**80. Änderung des Flächennutzungsplanes „Großflächiger Einzelhandel Bahnhofstraße“
und 27. Änderung des Bebauungsplanes Nr. 25 „Ortskern Marienheide“;
Beteiligung der Nachbargemeinden, der Behörden und sonstiger Träger öffentlicher
Belange gem. § 2 Abs. 2 und 4 bzw. § 4 Abs. 1 BauGB**

80. Änderung des Flächennutzungsplanes „Großflächiger Einzelhandel Bahnhofstraße“ und 27. Änderung des Bebauungsplanes Nr. 25 „Ortskern Marienheide“

**80. Änd. des Flächennutzungsplanes „Großflächiger Einzelhandel Bahnhofstrasse“ und 27. Änderung des Bebauungsplanes Nr. 25 „Ortskern Marienheide“
Behördenbeteiligung gem. § 4 Abs. 1 BauGB
Ihr Schreiben vom 24.07.2017, Az.: 61.26.25/27Aend.rei**

**80. Änderung des Flächennutzungsplanes „Großflächiger Einzelhandel
Bahnhofstrasse“, zugleich 27. Änderung des Bebauungsplanes Nr.25
„Ortskern Marienheide“
„Frühzeitige Beteiligung“ gemäß §3 Abs. 1 BauGB**

5. Hangwasser Bockelsburger Weg

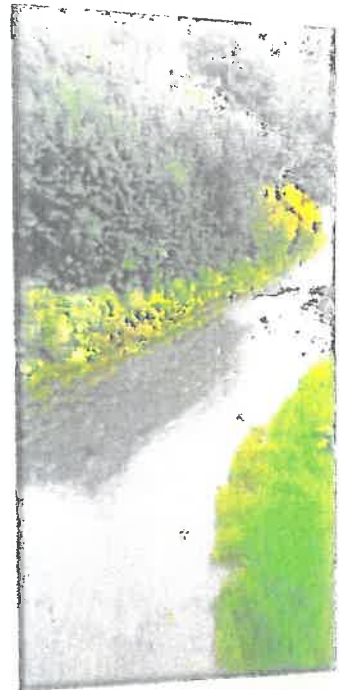
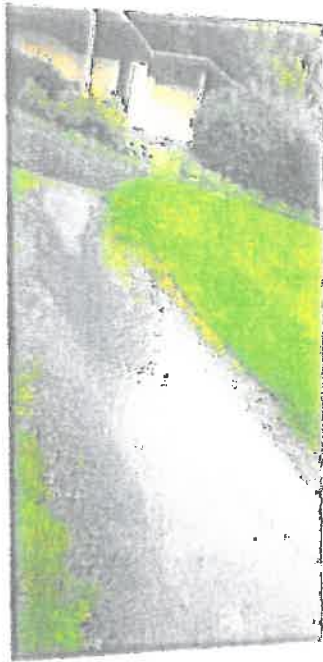
Nach den Aussagen am vergangenen Donnerstag habe ich mich einmal selber auf das geplante Gelände begeben, um mir die Aussicht von unten (Heilteich) zum geplanten Hit und danach von oben Bockelsburger Weg anzusehen.

Hierbei ist mir dann besonders das enorme Regenwasseraufkommen an den genannten Stellen aufgefallen, was ich mit den eingefügten Bildern dokumentieren möchte. Wie wir ja wissen, ist die Fläche des geplanten Hit Gebäudes und die komplette Länge an den Bahngleisen zur Zeit noch nicht versiegelt. Wenn man jedoch das zusammen fließen dieser Mengen am Heilteich sieht, wird einem erstmals bewusst wodurch der Heilteich seinen Wasserstand zu jeder Jahreszeit halten kann.

Behandelt man die heutige Fläche bereits als versiegelt und wie will man verhindern, dass Schmutz- und Streusalzwasser nicht in den Heilteich weiterleitet, falls das geplante Rückhaltebecken mal nicht alles aufnehmen kann?
